# IMPIANTO PER LA PRODUZIONE DI FERTILIZZANTI DA FANGHI DI DEPURAZIONE SITO IN VIA PORTONI BANDISSOLO LOCALITA' PORTOVERRARA

## PROGETTO DEFINITIVO

RELAZIONE INTEGRAZIONI V.I.A.

Il presente documento costituisce la risposta alle integrazioni richieste (art. 27-bis D. Lgs. 152/06) con Nota ARPAE (N. pratica Sinadoc 39132/2022 - Fascicolo RER n. 1317/30/2022 (VIA)).

Fig. 2.8.5 – Stoccaggio rifiuti prodotti (stralcio Tav. 06)

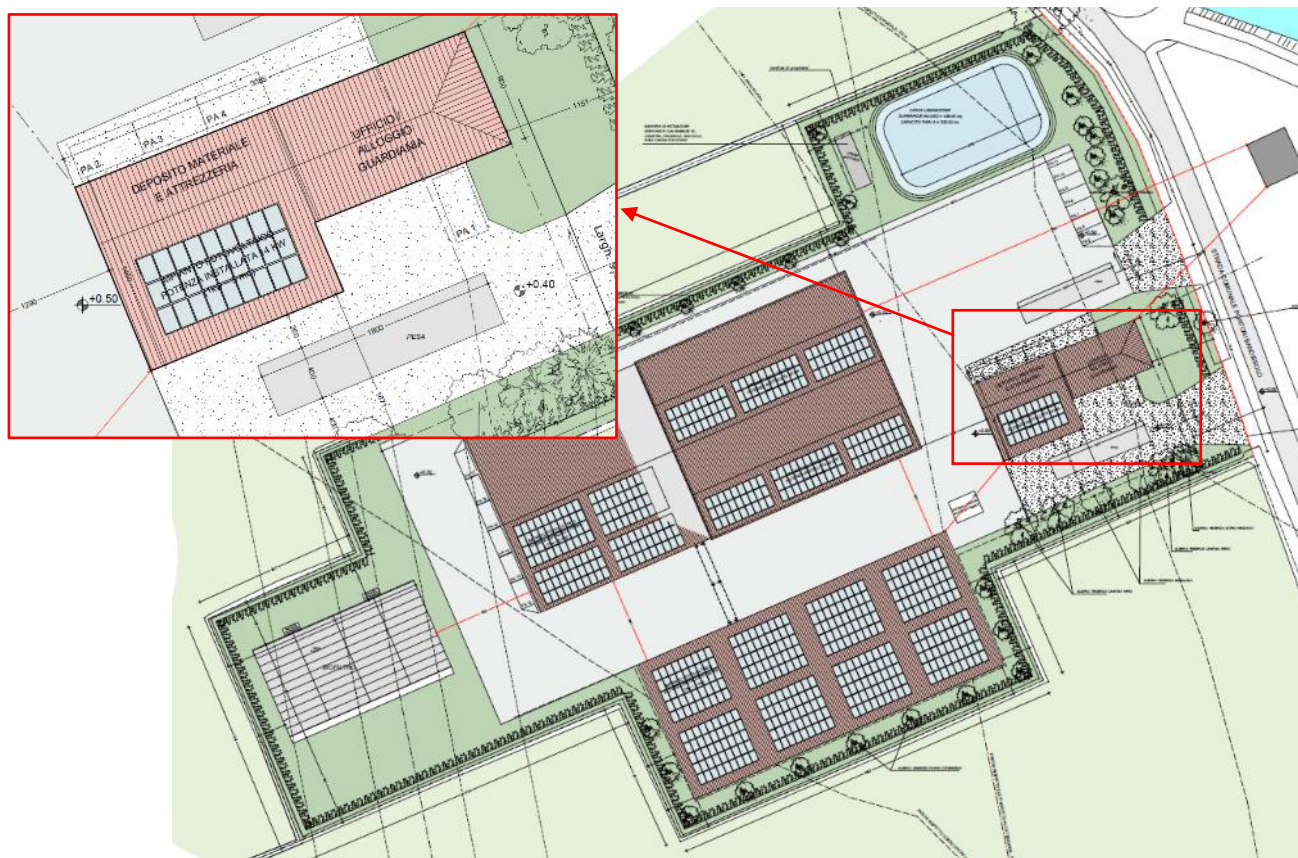
la documentazione, come riportato nelle linee guida, dovrà essere corredata da una o più planimetrie con indicazione delle aree interessate alla gestione dei rifiuti (es. aree di stoccaggio e lavorazione dei fanghi, aree dedicate al deposito temporaneo e al prodotto finito, ecc), dei punti di emissioni in atmosfera (es. biofiltro, ed altro), della rete fognaria e/o sistema di trattamento delle acque, con indicazione, ove previsto, dei punti di scarico e relativi recapiti finali, pozzetti di campionamento, etc.

Lo stoccaggio dei rifiuti provenienti dalle attività d'ufficio avverrà all'interno di appositi contenitori predisposti all'interno degli uffici stessi. Le altre tipologie di rifiuti verranno invece stoccate nell'area denominata "deposito materiale e attrezzeria" (v. Fig. 2.8.5) in appositi contenitori a tenuta che saranno dotati di apposito cartello recante codice EER ed eventuali indicazioni di pericolo. Per ciascuna delle suddette tipologie di rifiuto verranno predisposti periodici cicli di smaltimento, facendo riferimento a società autorizzate alla loro gestione, secondo le modalità previste dalle normative vigenti.
